NOSAUKUMS: Izmaiņas projektam „Lielā prospekta renovācija posmā no Lāčplēša ielas līdz Brīvības ielai, Ventspilī”

Par objekta „Lielā prospekta
renovācija posmā no Lāčplēša ielas
līdz Brīvības ielai, Ventspilī”
tehnisko projektu

Domes Arhitektūras un pilsētbūvniecības nodaļā (turpmāk APN) ir izskatītas 19.12.2013. APN iesniegtās objekta „Lielā prospekta renovācija posmā no Lāčplēša ielas līdz Brīvības ielai, Ventspilī” tehniskā projekta izmaiņas, kā rezultātā informējam, ka tās pašlaik **netiek saskaņotas**.

SOLINU, URNU NOVIETNES

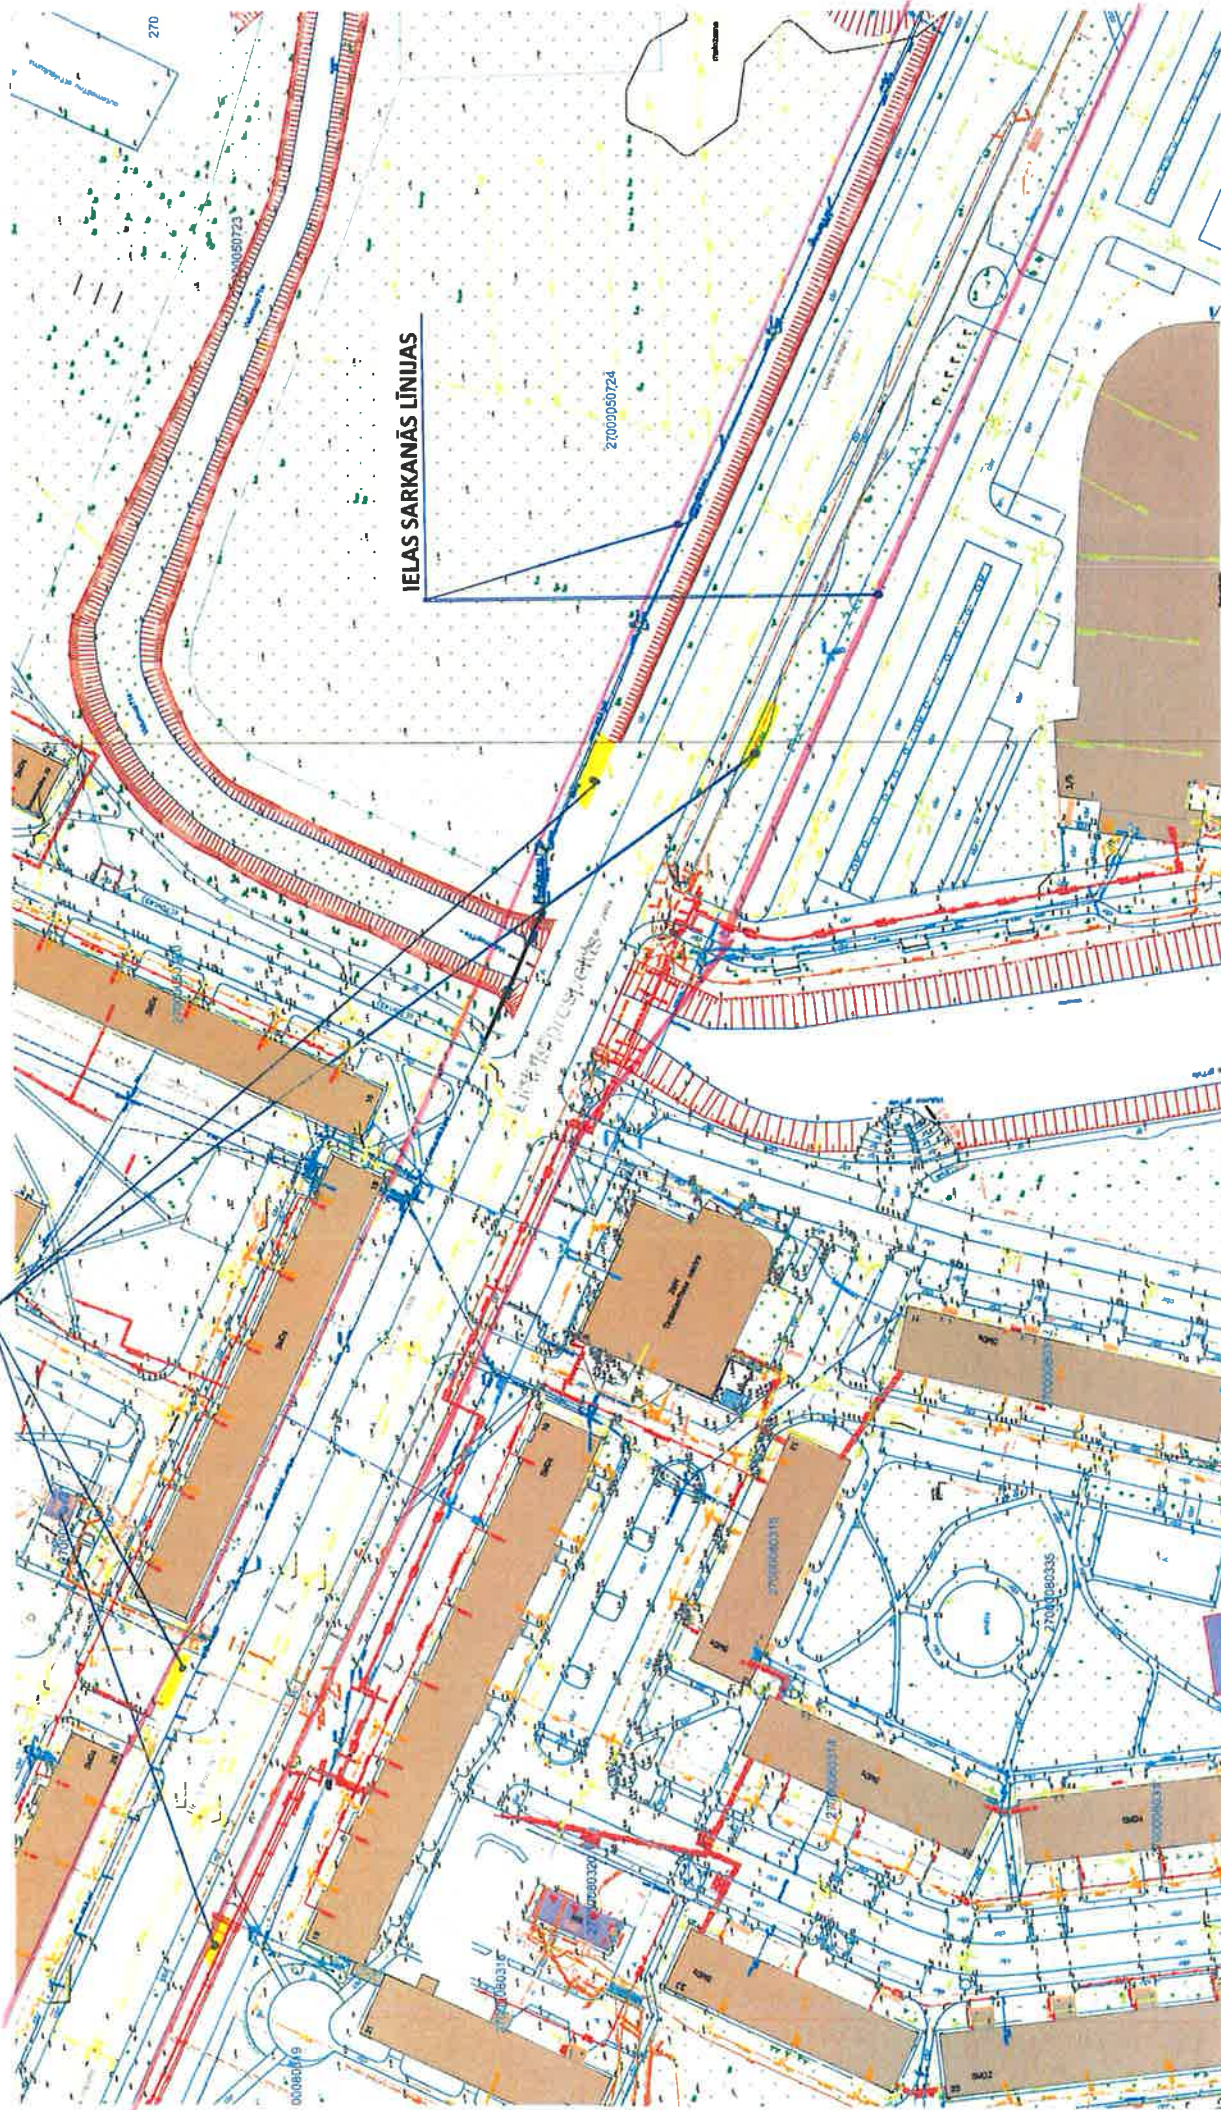
- 1) paredzēt uzstādīt 4 jaunus soliņus un atkritumu urnas (paraugu skat. 1.pielikumā) Lielā prospekta ielas sarkanajās līnijās, to novietnes paredzot atbilstoši 2. pielikumā norādītajam; vienlaicīgi nepieciešams nomainīt atkritumu urnu pie jau uzstādītajiem soliņiem pie vides objekta *Puķu govs*;
- 2) paredzēt krāsot būvprojektā piedāvātās cinkotās tilta pār Vidumupīti margas un brauktuvi atdalošo barjeru, par toņu paraugu izmantojot tilta pāri Ventas upei margu toņus, skat. 3.pielikumu;
- 3) paredzēt vides objekta – govs „Venta” dekoratīvo izgaismošanu;

3. Pielikums

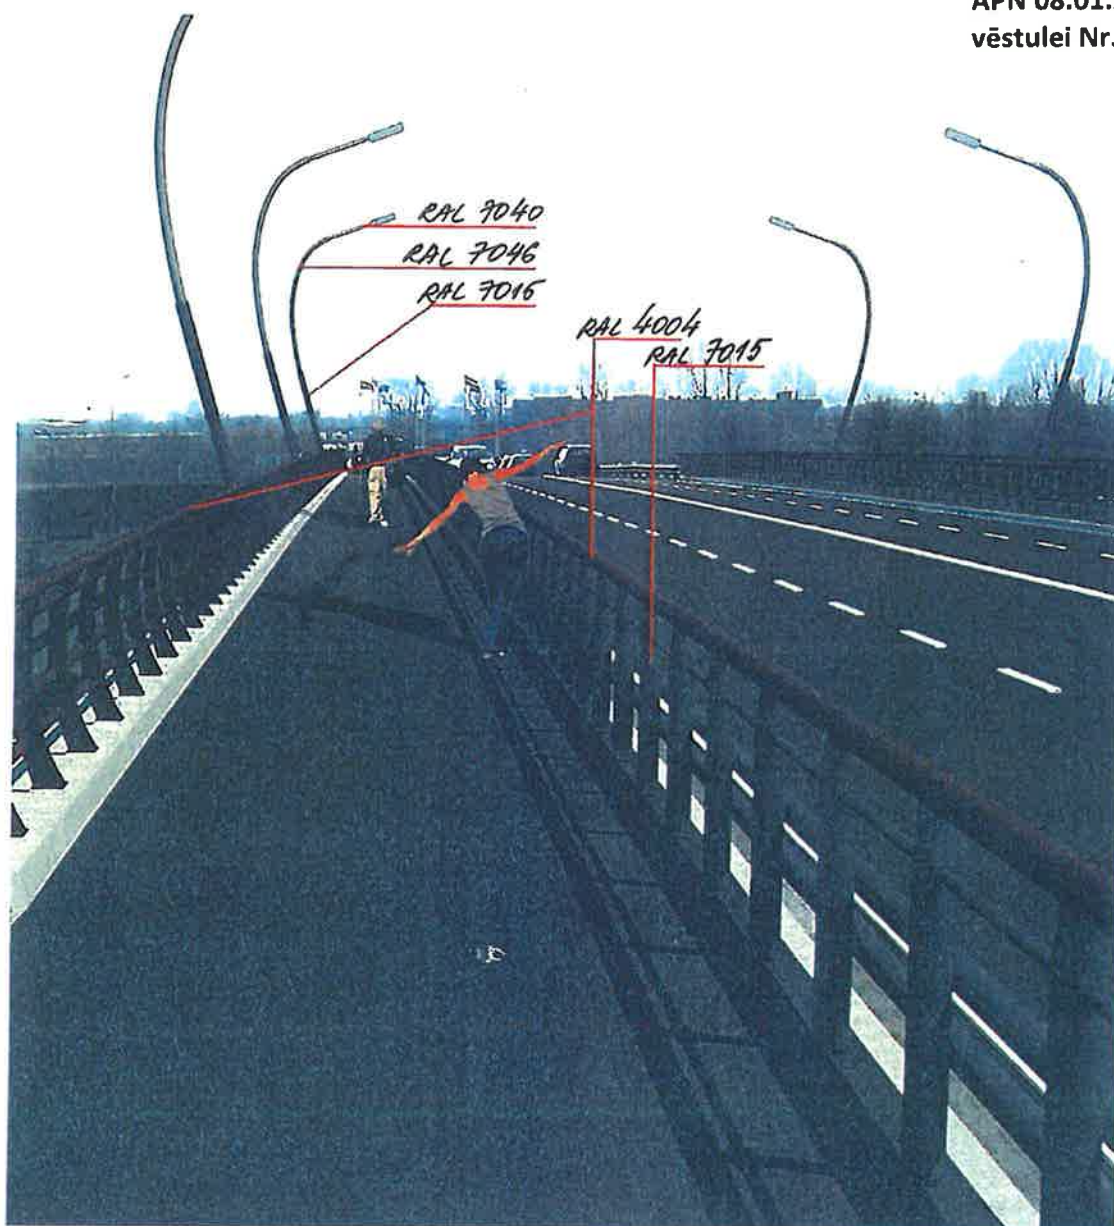
Tilta ārējo margu krāsas tonis	RAL 4004
Atdalošās barjeras krāsas tonis	RAL 7015
Augšējās horizontālās joslas krāsas tonis	RAL 4004
Gaismas stabu krāsu toni (3 posmos ar pāreju uz augšu)	RAL 7015
	RAL 7046
	RAL 7040
Tehnisko kāpņu režģu krāsas tonis	RAL 4004
